*Dot.: Budowy drogi ekspresowej – Południowa Obwodnica Warszawy na odcinku węzła „Puławska” do węzła „Lubelska” – Zadanie C*

**WNIOSEK**  
**o wprowadzenie zmian do projektu budowy Południowej Obwodnicy Warszawy (Zadanie C)  
w obrębie nowego wiaduktu wzdłuż ul. Zabawnej / Mszańskiej**

Rysunek 1

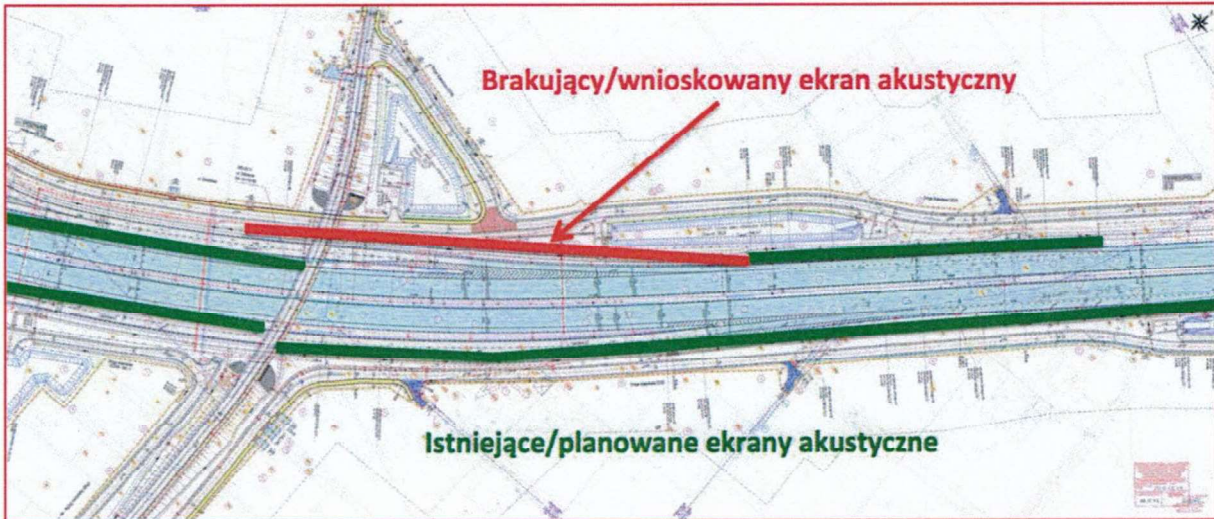
- 1. Budowę płotu / ekranu akustycznego wzdłuż POW za wiaduktem wzdłuż ul. Zabawnej (od strony północnej) oraz wysokiego i gęstego żywopłotu wokół zbiornika retencyjnego ZB28, w celu ograniczenia uciążliwego hałasu oraz zanieczyszczeń od ruchu pojazdów na POW**

Osłonięcie akustyczne POW w rejonie węzła Patriotów jest w zasadzie pełne (często chroni nawet zalesione tereny) za wyjątkiem części północno-wschodniej (rysunek 1). Nie sposób wyjaśnić w sposób racjonalny jakie czynniki, okoliczności czy też uwarunkowania, zdecydowały o tym, iż akurat ta część pasa wzdłuż drogi ekspresowej została pozbawiona jakiegokolwiek ochrony przed

W naszej ocenie, z technicznego punktu widzenia, najlepiej wykonać przedmiotowy ekran w formie wału ziemnego, przedłużając istniejący wał północno-wschodni o ok. 350m. Powinien on kończyć się nieco na zachód od wiaduktu, aby połączyć się „na zakładkę” z istniejącym wałem północno-zachodnim na sąsiednim pasie drogi dojazdowej.

Oczekiwana lokalizację ekranów akustycznych oraz żywopłotu przedstawiono na rysunku nr 1 i 2.

Rysunek 2

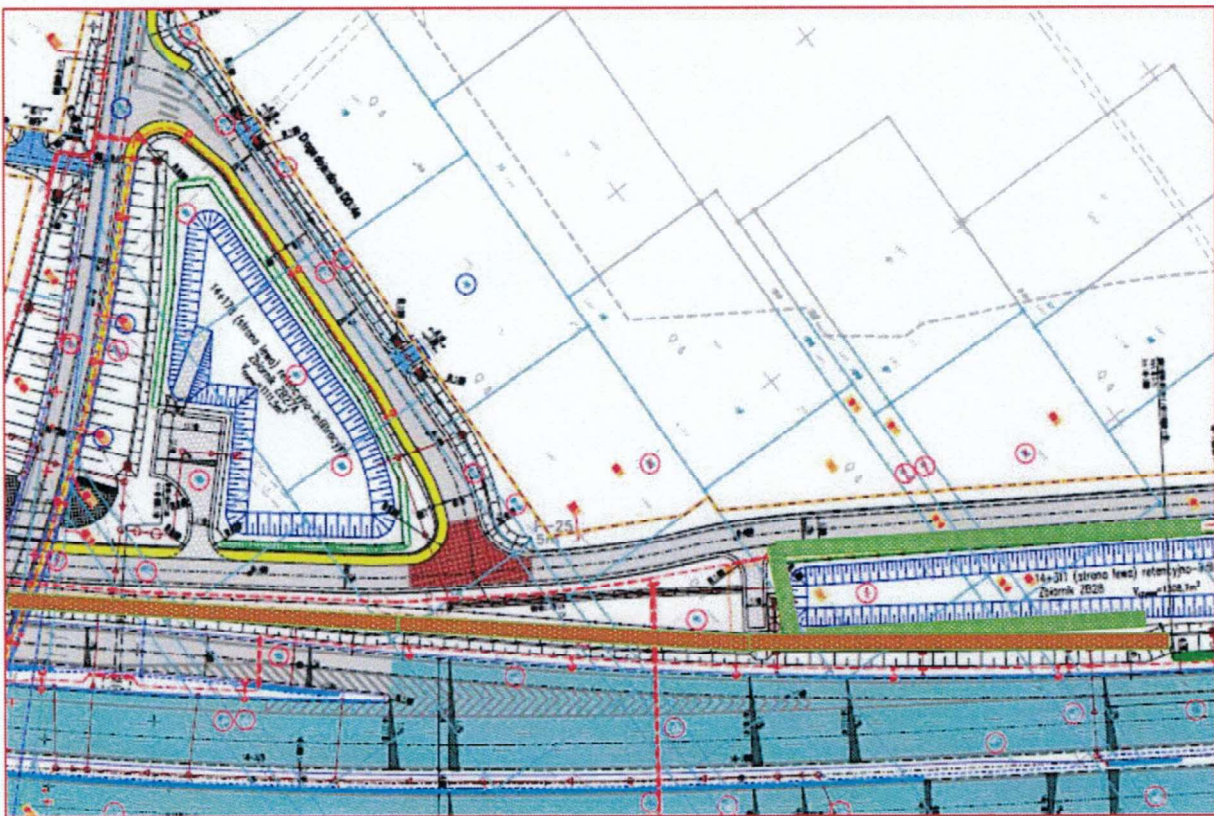
W kontekście wykonania żywopłotu wokół zbiornika retencyjnego ZB28 chodzi o taką zmianę rodzaju nasadzeń, aby stanowiły one faktyczną izolację i osłonę terenów zabudowy mieszkaniowej (naszego osiedla) przed rozprzestrzenianiem się zanieczyszczeń powietrza, ale również przed percepcją hałasu (patrz rozdz. 5.3 str. 33 Koncepcji Programowej odcinka C. Część opisowa).

Rysunek nr 3

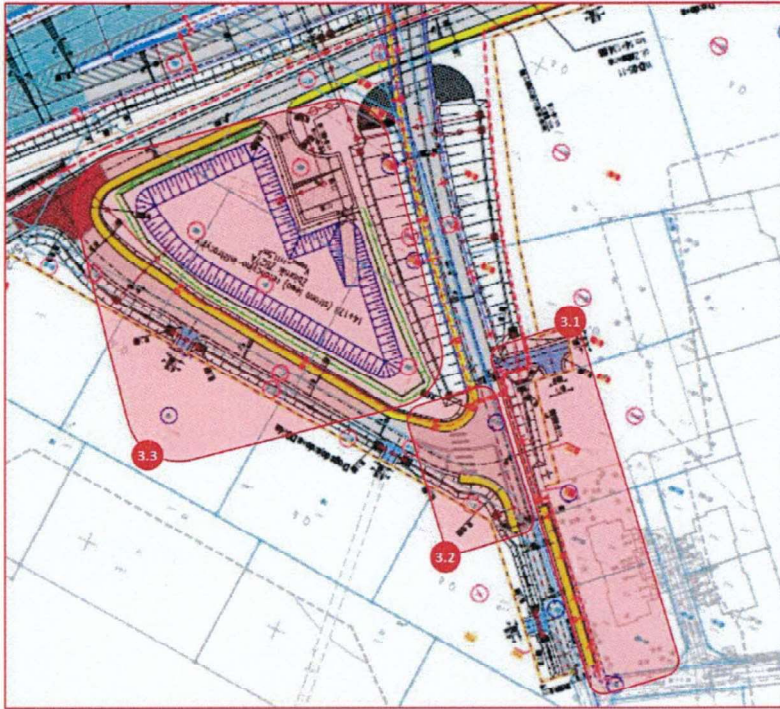
**2. Budowę płotu / ekranu akustycznego wzdłuż ul. Mszańskiej (w obrębie działki nr 62/2) w celu ograniczenia uciążliwego hałasu oraz zanieczyszczeń wynikających z ruchu pojazdów po nowym wiadukcie wzdłuż ul. Mszańskiej / Zabawnej**

**3. Budowę progu spowalniającego / wyniesienie skrzyżowania przy wjeździe na wiadukt z ul. Mszańskiej (od strony północnej wiaduktu)**

**4. Realizację właściwych / gęstych nasadzeń wokół zbiornika retencyjnego ZB27A, w celu dodatkowego ograniczenia uciążliwego hałasu oraz zanieczyszczeń od ruchu pojazdów na POW**

**5. Realizację dodatkowego żywopłotu wzdłuż ogrodzenia osiedla przy ul. Mszańskiej, jako naturalnego ekranu akustycznego, w celu ograniczenia uciążliwego hałasu i zanieczyszczeń od ruchu pojazdów wjeżdżających na wiadukt**

Rysunek nr 3.1

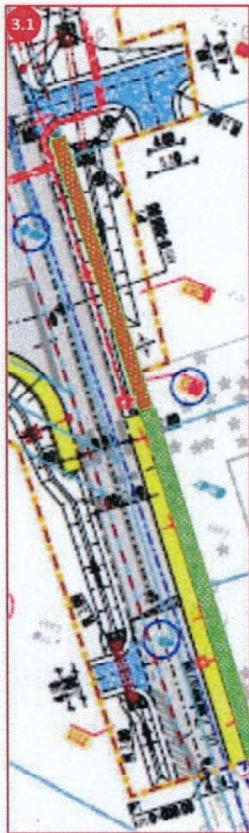
Skręt w lewo na nowy wiadukt drogowy, z ulicy wzdłuż zbiornika retencyjnego ZB27A, znajduje się bezpośrednio przy granicy z naszym osiedlem. Co więcej wjazd ten odbywa się pod górę i jednocześnie z kierunku od strony obwodnicy poprzedzony jest skrętem o 90 stopni, co wymusza na kierowcach istotne zwiększenie mocy i tym samym powoduje wysoki poziom hałasu i drgań (odczuwalnych szczególnie w porze nocnej) oraz powoduje dodatkowe zanieczyszczenia.

Oczekiwana lokalizację ekranu przedstawiono na rysunkach nr 3 i 3.1.

Wnosimy o wykonanie nasadzeń jak najwyższych, gęstych, zimozielonych roślin (np. żywopłotów, tui), w razie potrzeby z niezbędnymi stelażami.

Oczekiwaną lokalizację żywopłotu przedstawiono na rysunkach nr 3 i 3.1.

Rysunek nr 3.2

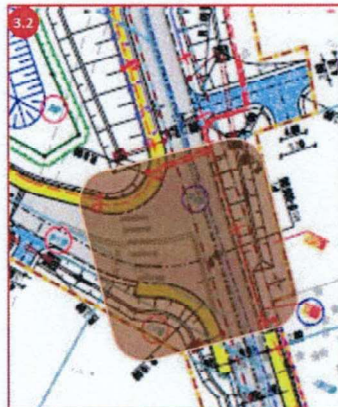
- zmniejszenia uciążliwości akustycznej poprzez wymuszenie ograniczenia prędkości pojazdów do wartości wynikających z kodeksu drogowego dla danego odcinka, w szczególności w porze nocnej,
- zapewnienie bezpieczeństwa mieszkańcom osiedla (w szczególności dzieciom) - zmiana organizacji ruchu związana z uruchomieniem nowego wiaduktu wskazuje już dzisiaj, że część kierowców / motocyklistów traktuje ten przejazd jako miejsce do „sportowej” jazdy, stwarzając poważne zagrożenie dla bezpieczeństwa pieszych.

Oczekiwaną lokalizację progu spowalniającego przedstawiono na rysunkach nr 3 i 3.2.

Rysunek nr 3.3

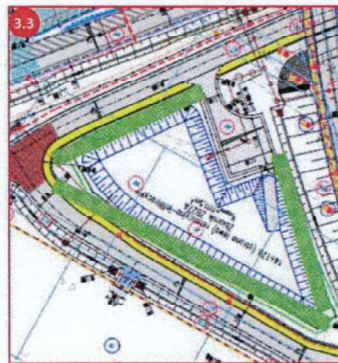
W miejscu wykarczowanego pod zbiornik wodny lasu, wnosimy o wykonanie nasadzeń wysokich roślin, najlepiej drzew zimozielonych, jak sosny. Zalesienie pozwoli częściowo odbudować mikroklimat okolicy i osłonić dodatkowo osiedle pod kątem akustycznym i zanieczyszczeń.

Poza drzewami, wnosimy o nasadzenie możliwie gęstej roślinności średniej wielkości, np. żywopłotów.

Oczekiwaną lokalizację żywopłotu przedstawiono na rysunkach nr 3 i 3.3.
